改善箇所説明図

基準不適合発生箇所

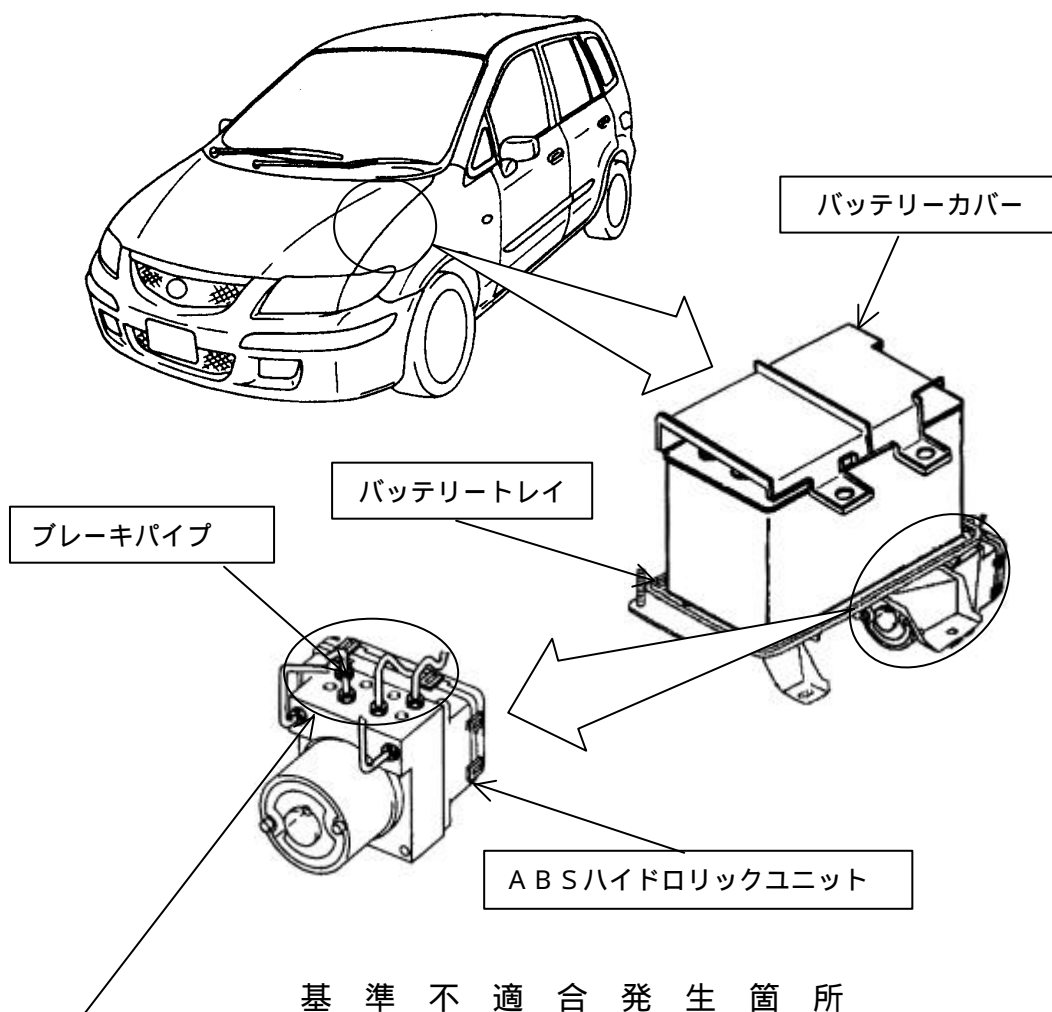
バッテリーの被水対策が十分されていないため、バッテリー上面に雨水等がかかるものがあり、出荷時に装着されたバッテリー以外に交換した場合に、バッテリー液注入口の形状によっては雨水等がバッテリー内に浸入するものがある。そのため、バッテリー液量が増加しバッテリー液が漏れてABSハイドロリックユニット及びブレーキパイプにかかり腐食して、最悪の場合、ブレーキ液が漏れて制動力が低下するおそれがある。

改善前	改善後
 バッテリーカバー バッテリートレイ	 バッテリーカバー バッテリーボックス バッテリートレイ
改善の内容 全車両、ABSハイドロリックユニット及びブレーキパイプを点検して、腐食しているものはそれぞれ新品と交換する。また、全車両、バッテリーカバー及びバッテリートレイを対策品に交換するとともに、新たにバッテリーボックスを装着する。
